Federico Paoletti	
Title	Classe' DR3 Very High Current (VHC)
Size	Document Number
B	dr3_vhc.sch
Date:	February 26, 2003
Sheet	of

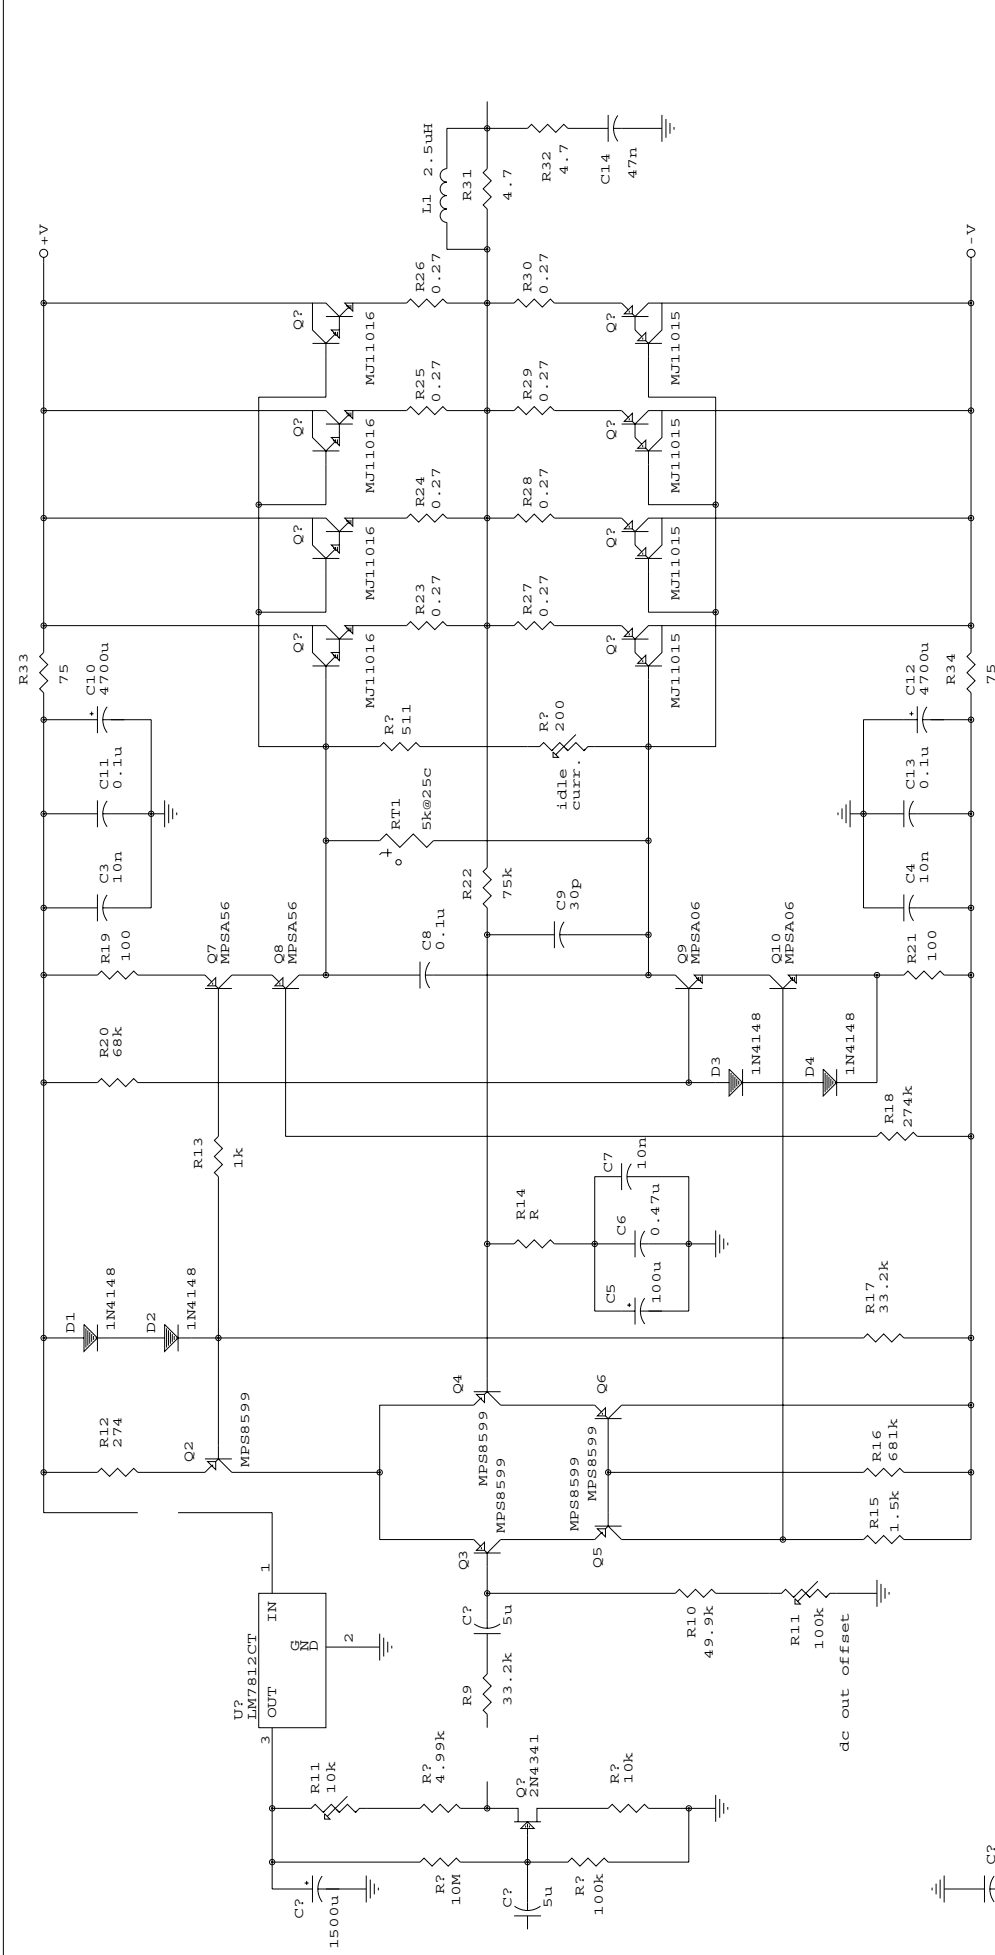
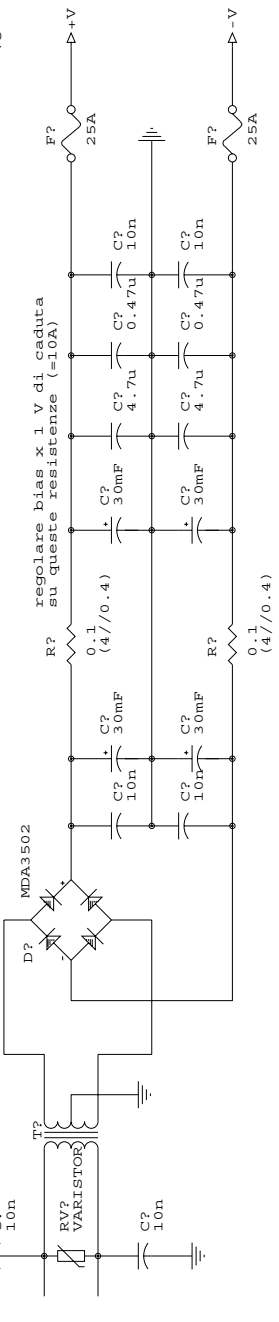
Per il dr3b non VHC togliere 2 coppie di finali
il bias si regola a 1.5v di caduta (7.5 A)
i condensatori di filtro da 30 a 20 mF
